改善箇所説明図

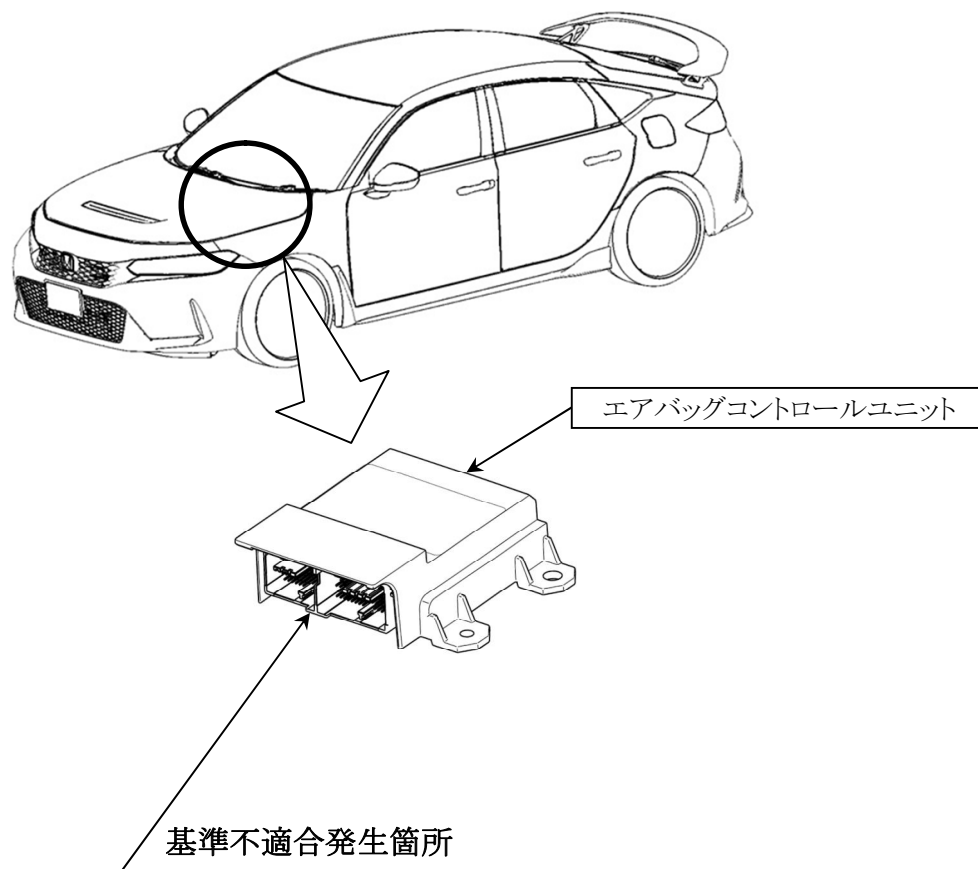
事故情報計測・記録装置において、事故時の情報を記録するプログラムが不適切なため、特定のドライビングモードで車両挙動安定化制御システムがオフ設定時に衝突事故が発生すると、当該装置に車両挙動安定化制御システムとトラクションコントロールシステムの情報が正しく記録されない。そのため、保安基準に適合しない。

全車両、エアバッグコントロールユニットを対策プログラムに書き換える。なお、事故時の情報が記録されている場合は、エアバッグコントロールユニットを交換する。

注： は書き換え、または、交換する部品を示す。
